Concours de projets à Compesières
pour l'aménagement du site et
la réalisation d'une école et d'autres
bâtiments communaux et paroissiaux

Rapport du jury

Genève 22 mai 1997

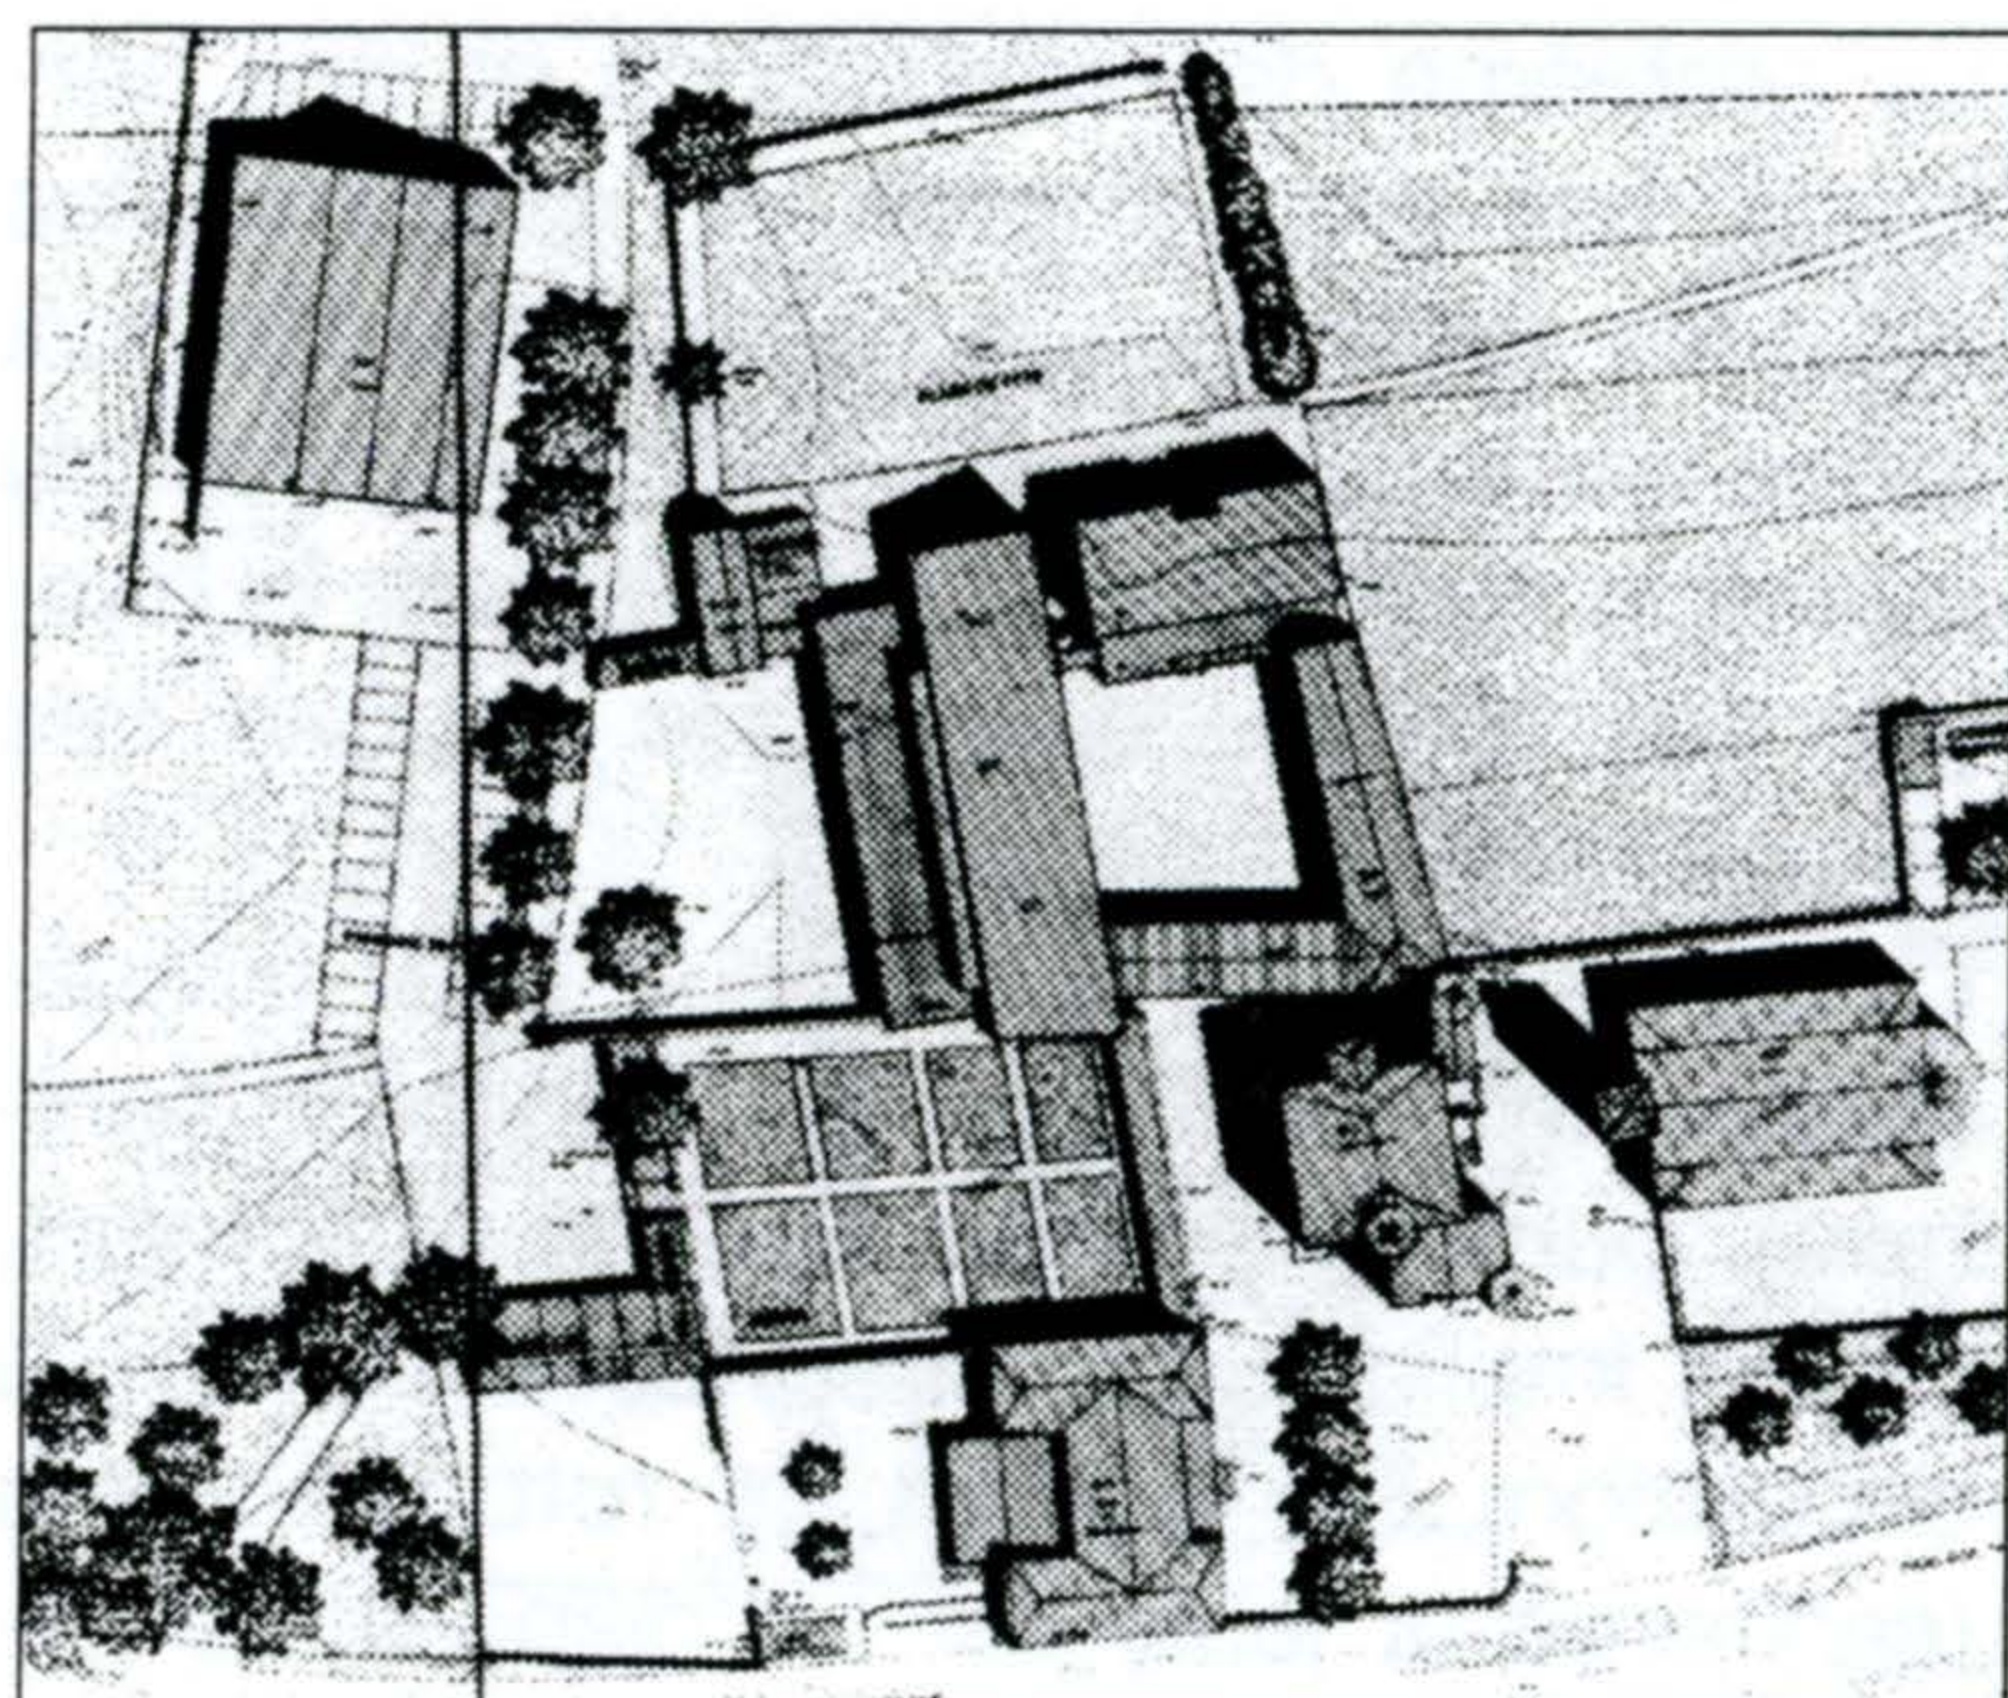
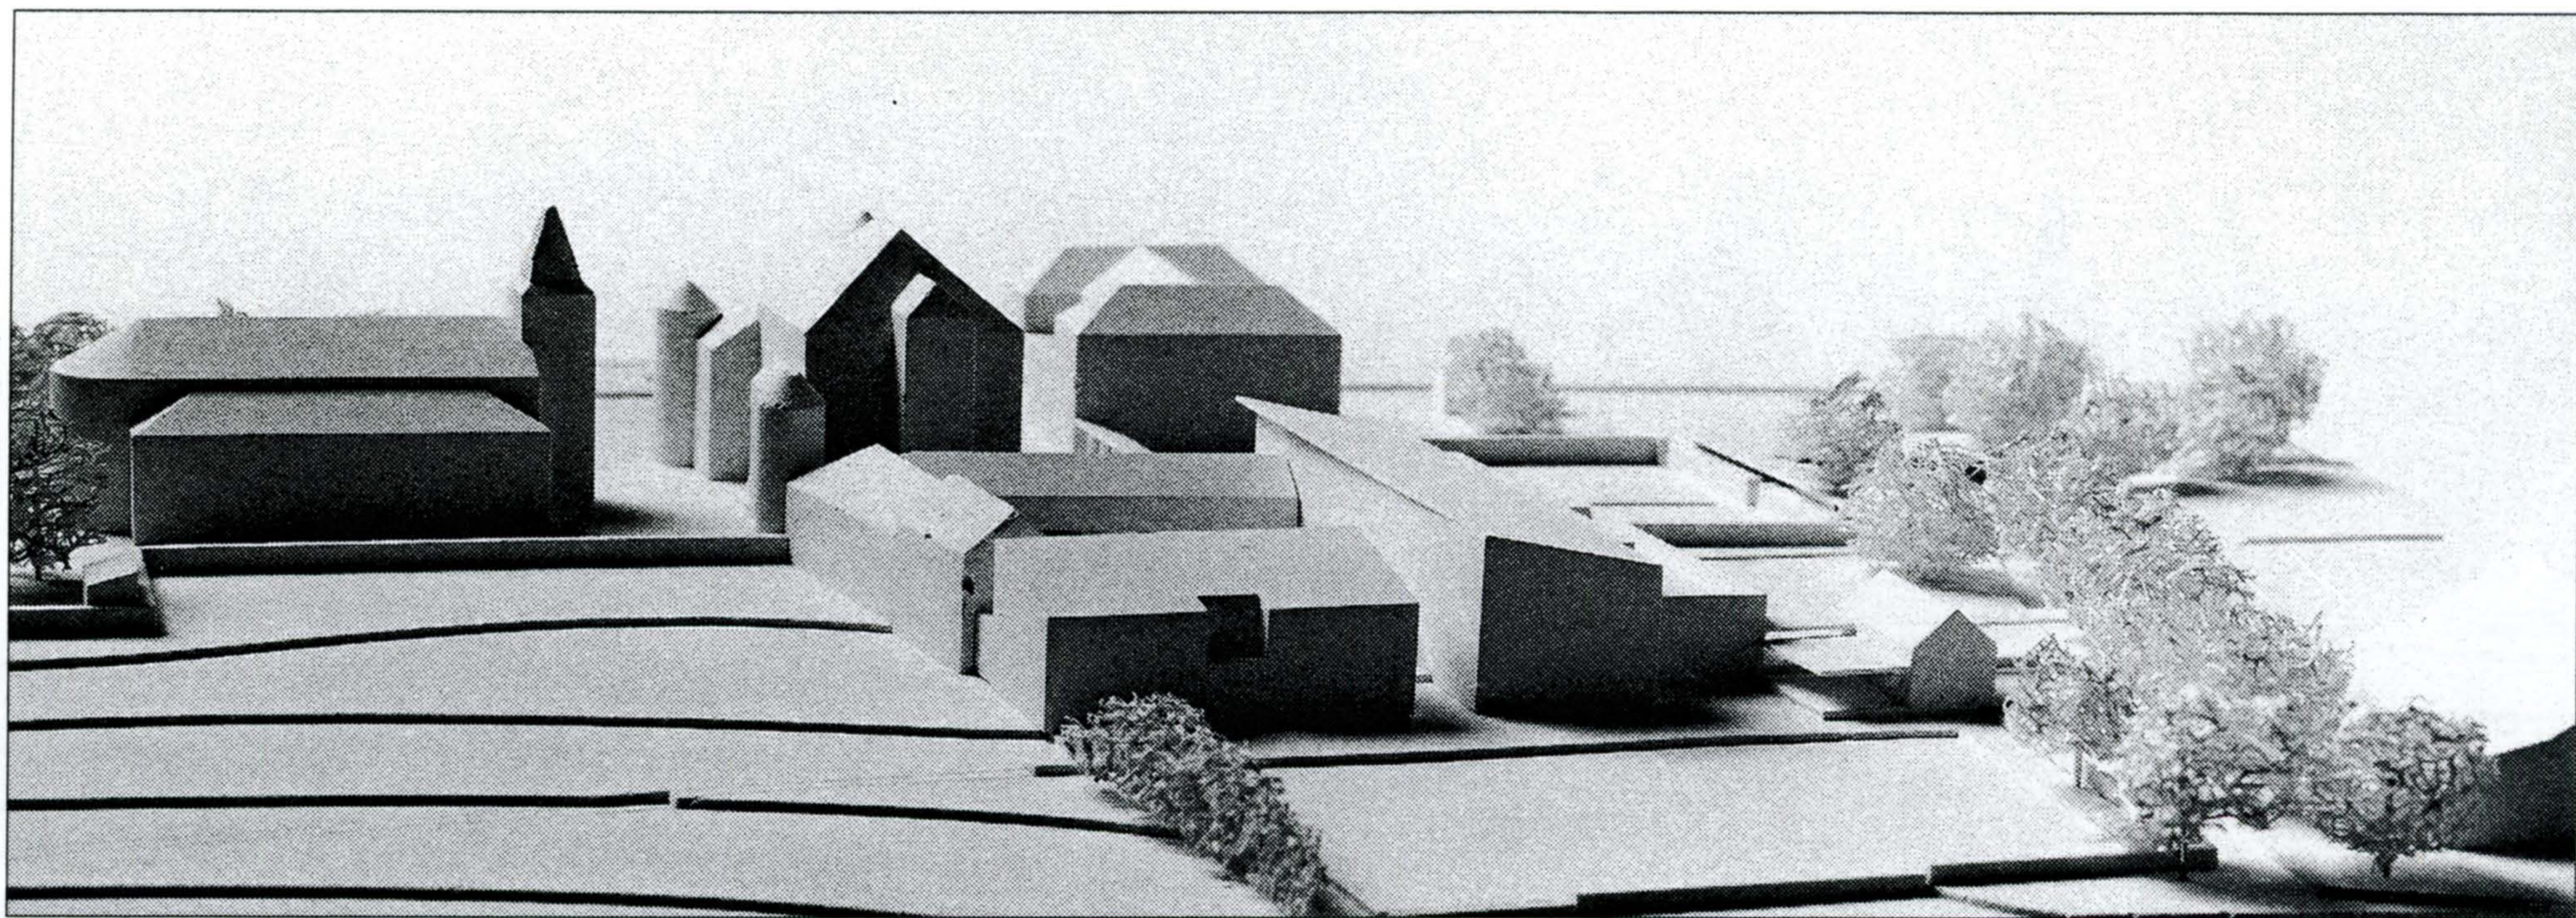
La liaison entre l'église et les locaux paroissiaux par un passage extérieur, dans le prolongement du parvis est très heureuse. Le projet ne développe que très légèrement la question des accès et des parkings; l'installation de six parkings en sous-sol avec une rampe devrait pouvoir être évitée.

Le jury regrette que cette proposition n'ait pas reconnu la volumétrie et la trace de l'ancienne ferme (très distincte sur la façade nord) et qu'elle n'ait pas travaillé dans ce gabarit, ce qui aurait permis de conserver les deux pans de la toiture et de ne pas mutiler le bâtiment. Il salue cependant la tentative de s'être mesuré au bâtiment existant.
